监理工程师通知单

工程名称：合肥同大江淮 4MW 分布式发电项目

编号:TDJH--T-20170504

主题：工程施工质量相关事宜

附：现场照片

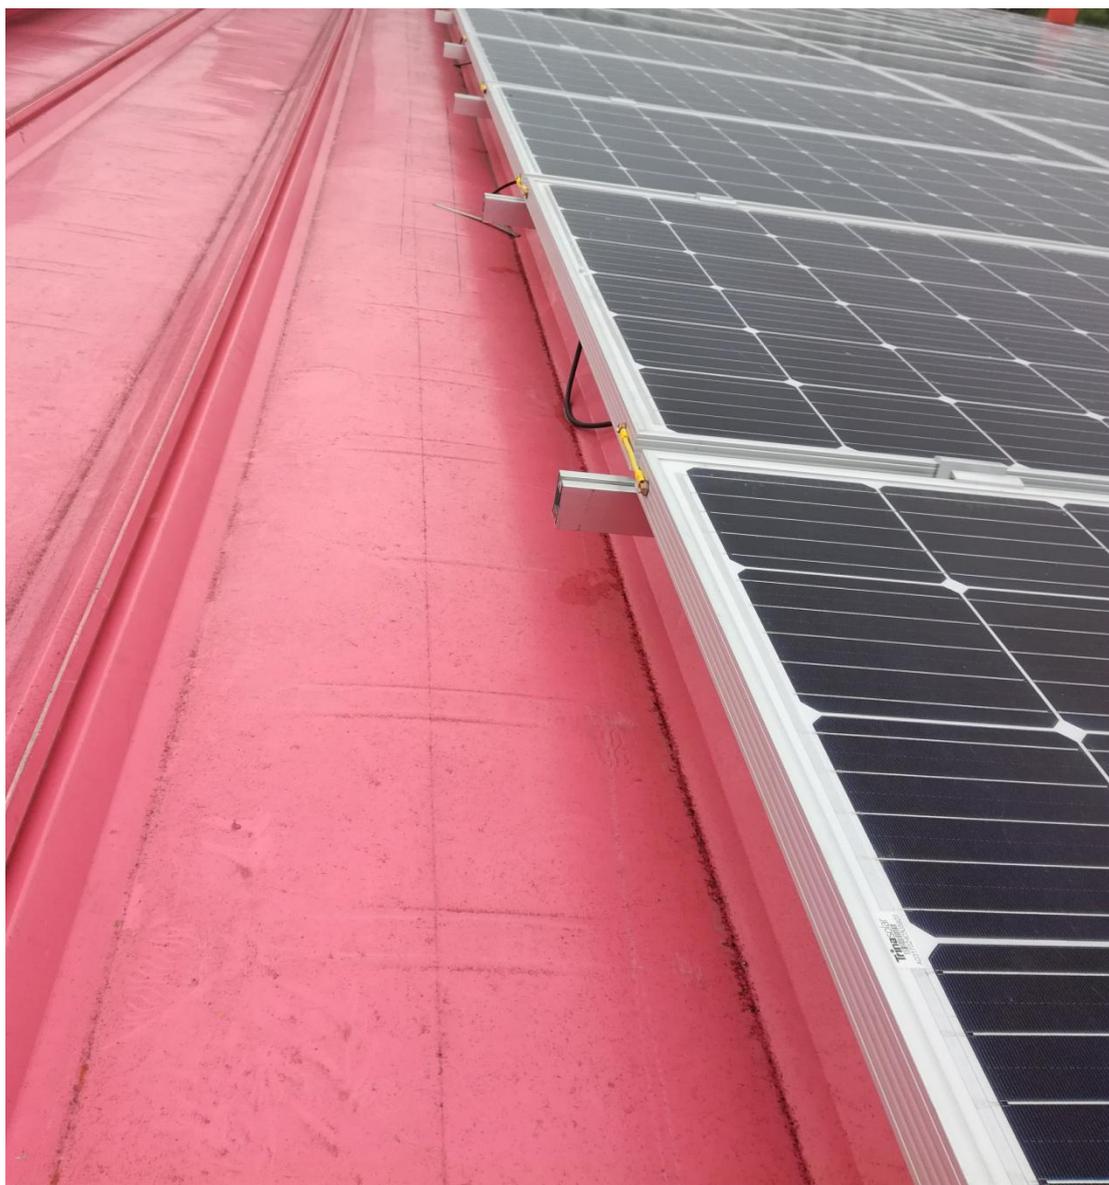
- 1、部分组件小接地未连接。
- 2、组件串之间接地连线安装不规范。
- 3、个别组件插头或余线未固定好，落在屋面上。
- 4、逆变器安装平台处杂物（光伏线头、电缆空盘）较多，未及时清理。

- 1、部分组件接地为连接安排施工人员一一检查整改
- 2、组串接地安装不规范，已安排人员整改
- 3、组件于组件插头处为固定好，已安排人员整改
- 4、逆变器安装平台杂物未已安排人清理
